comune di TRAVERSETOLO

POC **PIANO OPERATIVO COMUNALE**

**CONTRODEDUZIONI alle RISERVE
ed OSSERVAZIONI pervenute**

Proposta di CONTRODEDUZIONI
alle RISERVE ed OSSERVAZIONI pervenute

OSSERVAZIONE N. 12 - AVANZI GIUSEPPE	
Estratto della tavola 5.PS.02 - ADOTTATO	Estratto della tavola 5.PS.02 REV1 - ACCOGLIMENTO OSSERVAZIONE

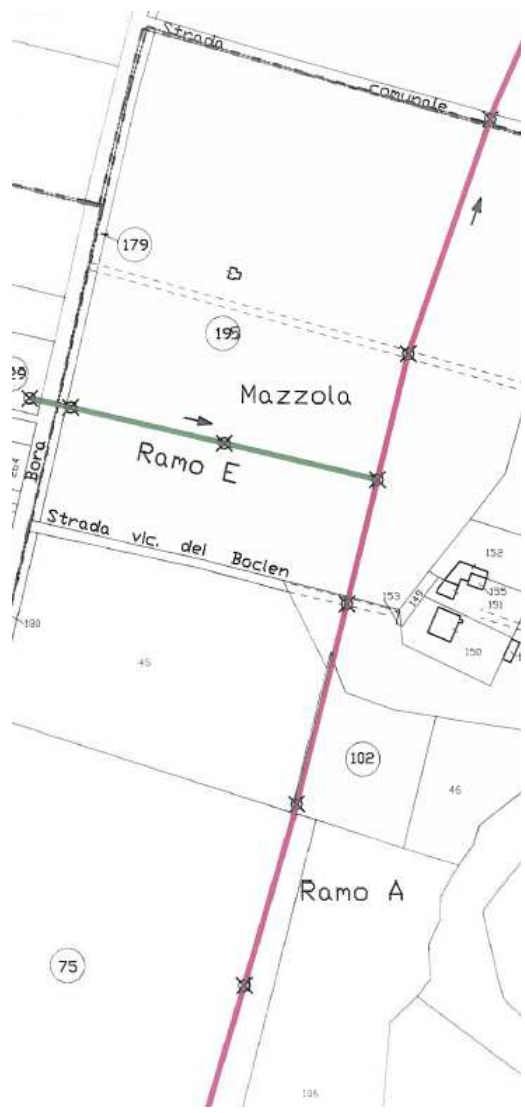
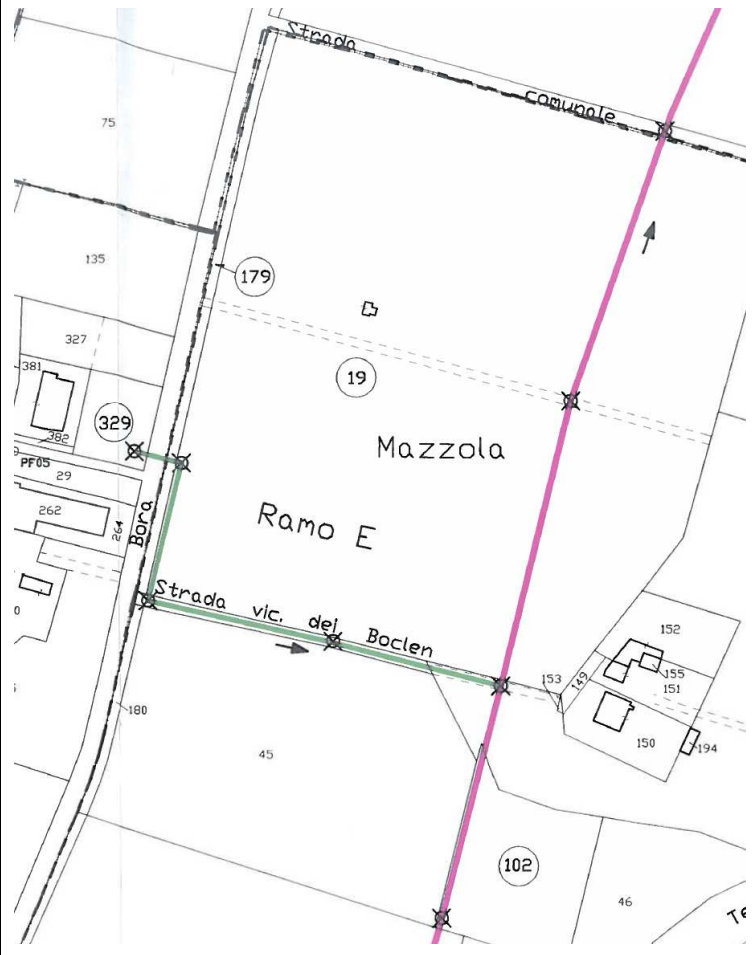
L'osservazione presentata dal signor Avanzi Giuseppe chiede di modificare il tracciato indicato nel progetto spostando la condotta fognaria prevista nel terreno di proprietà sua, censito al catasto terreni del Comune di Traversetolo al foglio 20 mappali 195 in modo da non interessare il terreno agricolo ma piuttosto le esistenti carraie minimizzando comunque l'impatto sui terreni coltivabili.

Il ramo di collettore interessato da tale richiesta è il ramo E. Disegni di riferimento: 3.PS.E revisione 1 + 5.PS.02 revisione 1

La tubazione, per motivi tecnici (profondità di posa, e conseguente stabilità dei terreni in fase di posa, collegamento di impianti esistenti e attraversamenti stradali), potrà essere posata, sempre all'interno della proprietà Avanzi, per quanto possibile sotto il sedime delle carraie sui lati sud della proprietà e comunque, sul tratto ovest, il più vicino possibile al confine anziché tagliare il fondo (vedi planimetria allegata). Il chiusino dei pozzetti di ispezione sono previsti a filo terreno quando posati su carraie o stradelli percorribili con mezzi meccanici, saranno fuori terra solo dove sistemati in area coltivabile per evitare il danneggiamento involontario delle macchine agricole e dei pozzetti stessi. Immediatamente prima della fase di realizzazione delle opere la Direzione lavori concorderà con i proprietari l'esatta ubicazione dei pozzetti tuttavia la distanza tra gli stessi non potrà superare i 130 – 150 metri per motivi tecnici.

OSSERVAZIONE N. 1UTC - Ufficio Tecnico Comunale	
Estratto della tavola 5.SS.16 - ADOTTATO	Estratto della tavola 5.SS.16 REV1 - ACCOGLIMENTO OSSERVAZIONE

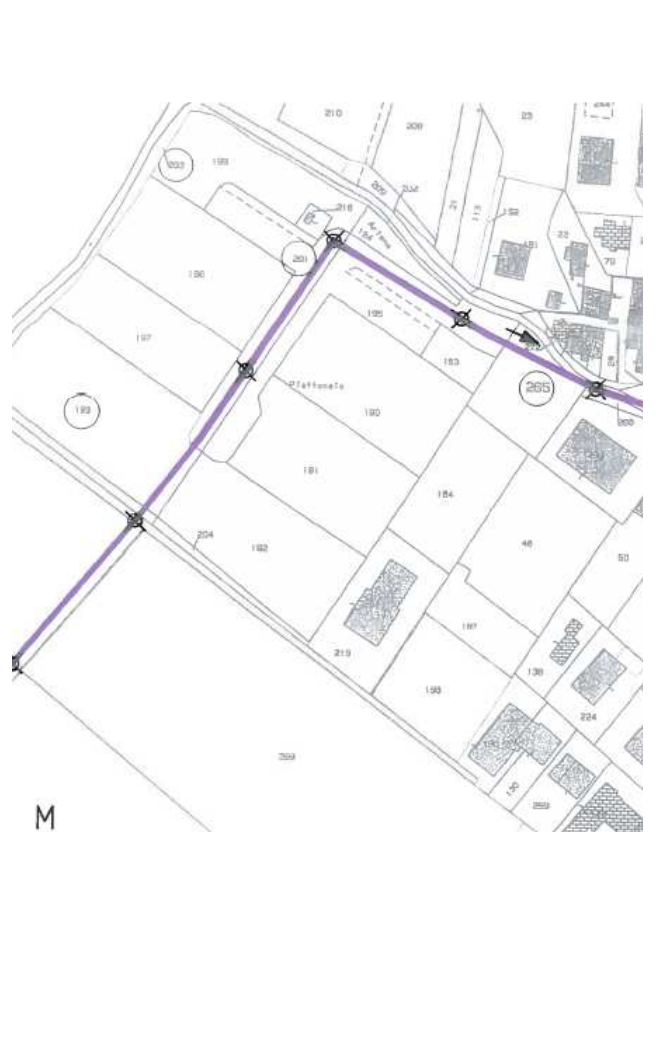
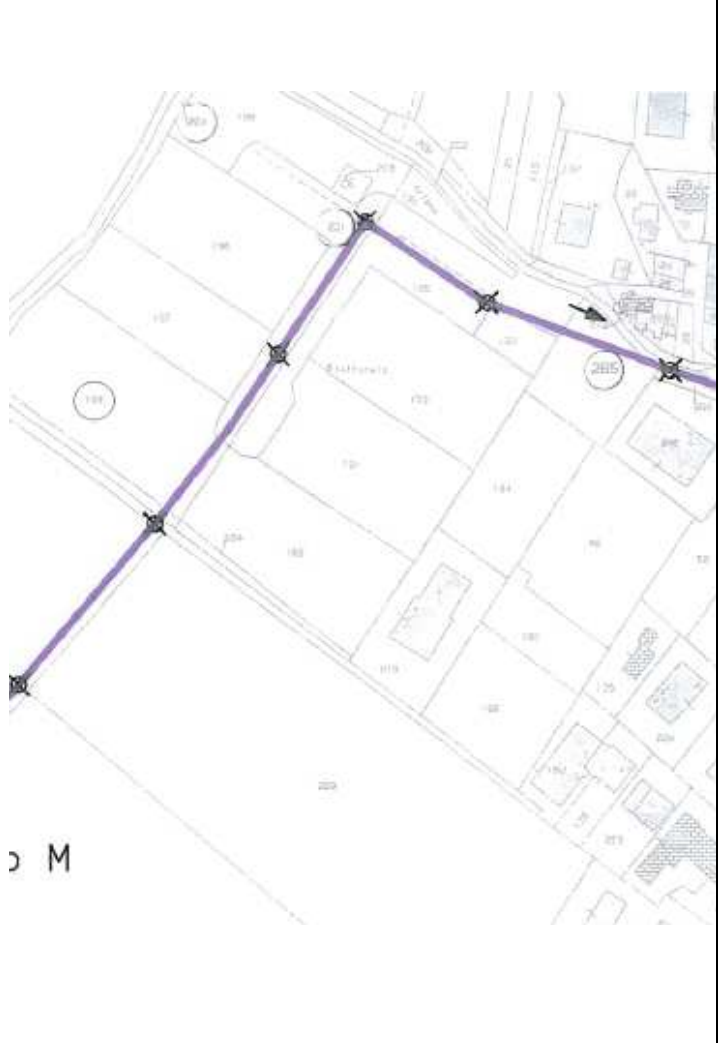
L'osservazione presentata dall'UT tende ad ottenere la modifica del tracciato della condotta di progetto interessante i mappali 201 e 195 Foglio 2 Comune di Traversetolo. Il tracciato proposto prevede lievi modifiche al tracciato di progetto proposte al fine di minimizzare l'impatto del cantiere e ridurre gli interventi sulla strada e sugli impianti tecnici presenti.

Disegni di riferimento: 3.SS.M03 REV 1 e 5.SS.16 REV 1
